157PB-0361 2025年 5月

重要なお知らせ

<u>WA22810A 灌流シース 22.5Fr.</u> グリーンライトレーザーとの組み合わせ使用に関するご連絡

連続フロー式膀胱鏡 取扱説明書 p12-13「組み合わせ可能な構成部品」

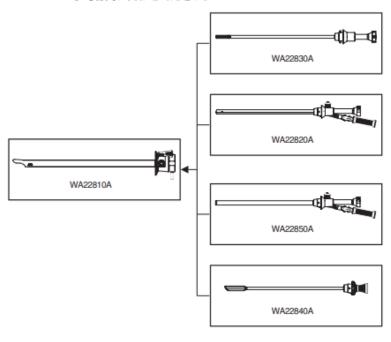
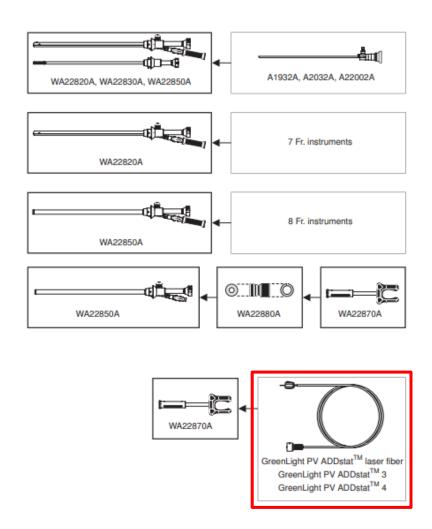
赤枠内の製品は日本国内で販売されておらず、日本国内においては組み合わせ可能な構成部品としてご案内することが適切ではない製品でした。適切でない情報が取扱説明書 に掲載されていましたことをお詫び申し上げます。

現在、弊社で当該機器との組み合わせ使用を可能であることを確認できている具体的な治療用レーザー機 種はございません。
